RELATÓRIO

1 **Referencia:** Processo nº 0112.001.547/2008.

3 **Assunto:** Projeto de estacionamento interno ao lote.

4 **Endereço:** Complexo Cultural da República – CCR, Lote 2, Setor Cultural Sul – SCTS, Região
5 Administrativa do Plano Piloto – RA I.

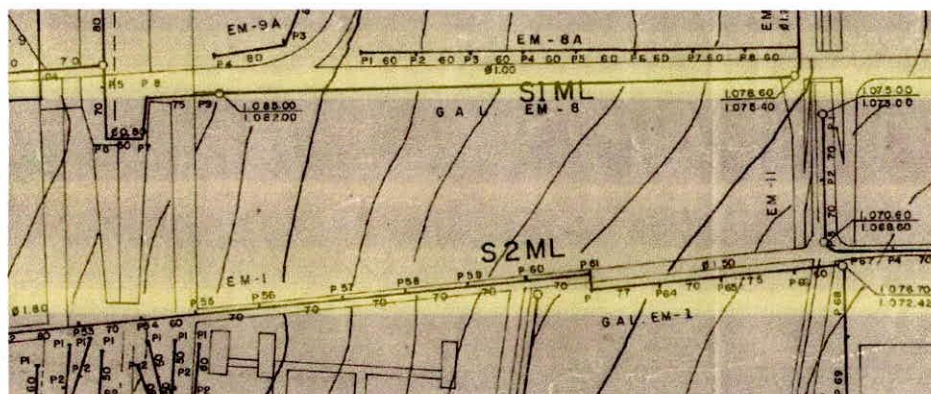
Informa haver interferência com redes de abastecimento de água e coleta de esgotos, implantadas na poligonal de consulta, conforme plantas cadastrais anexadas às fls.65 e 66.

Entretanto, considera que *“a presença dessas redes não inviabiliza a implantação de empreendimentos de urbanização e paisagismo que não contenham edificações e obras de rebaixamento do nível da superfície, desde que apresentem cuidados que garantam a segurança de funcionamento das tubulações*

e o acesso eventual de equipes de manutenção. Recomenda-se assim que sejam mantidos os acessos aos dispositivos de visita como tampões de poços de visita, caixas de registro. Também recomenda que sejam mantidos os recobrimentos (a partir da geratriz superior do tubo) e faixas de servidão livres da implantação de edificações (com afastamento para cada lado do eixo da rede indicados em tabela)".

Portanto, não há impedimentos com relação às redes de abastecimento de água e coleta de esgotos para a implantação das vagas de estacionamento pretendidas, desde sejam observadas as orientações da CAESB.
